Avis délibéré de la mission régionale d'autorité environnementale sur la mise en place d'un système de géothermie pour le centre hospitalier Saint-Jean-de-Dieu, par la fondation ARHM (Action et Recherche Handicap et Santé Mentale), sur la commune de Lyon (69)

Avis n° 2024-ARA-AP-1744

Avis délibéré le 23 septembre 2024

Figure 2 : Plan du réseau de chauffage avec le projet (Source : dossier)

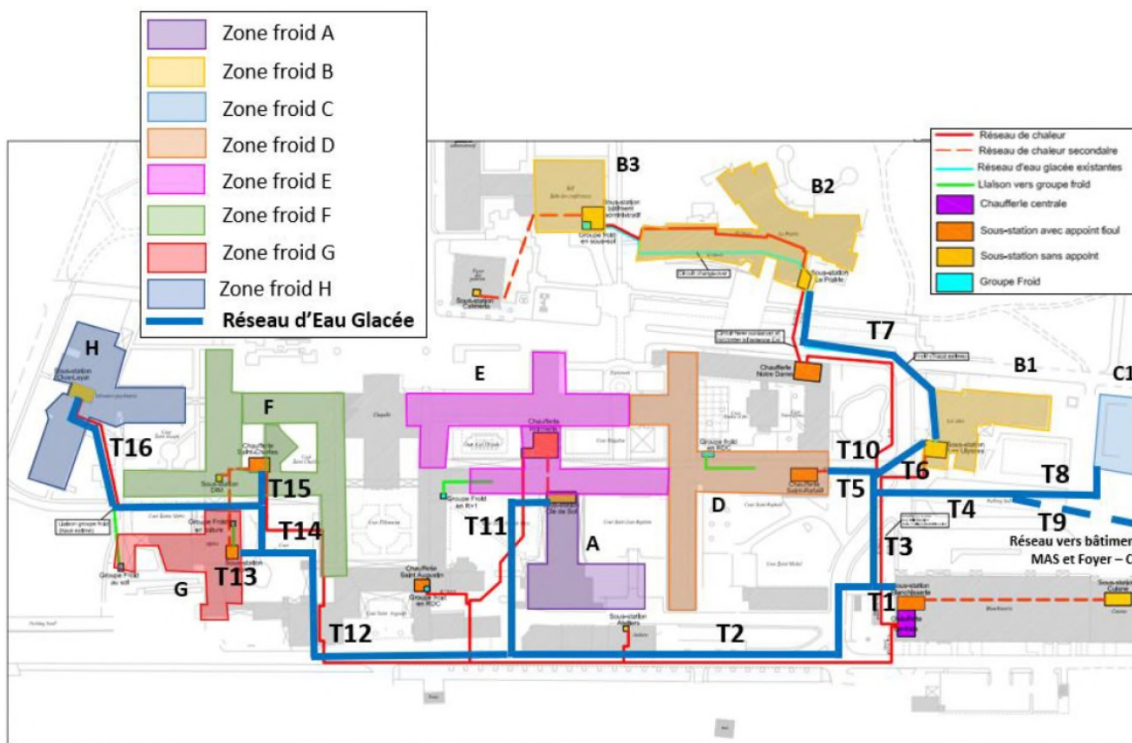
Le projet prévoit de répondre aux besoins en chauffage / climatisation, eau chaude sanitaire et froid du centre hospitalier sous couvert de la modification des réseaux actuels. et devrait permettre de couvrir 100 % des besoins actuels en froid et 90,6 % des besoins actuels de chaud, sans toutefois préciser les besoins futurs, le reste étant couvert par une solution au gaz suivant les plans ci-dessous.
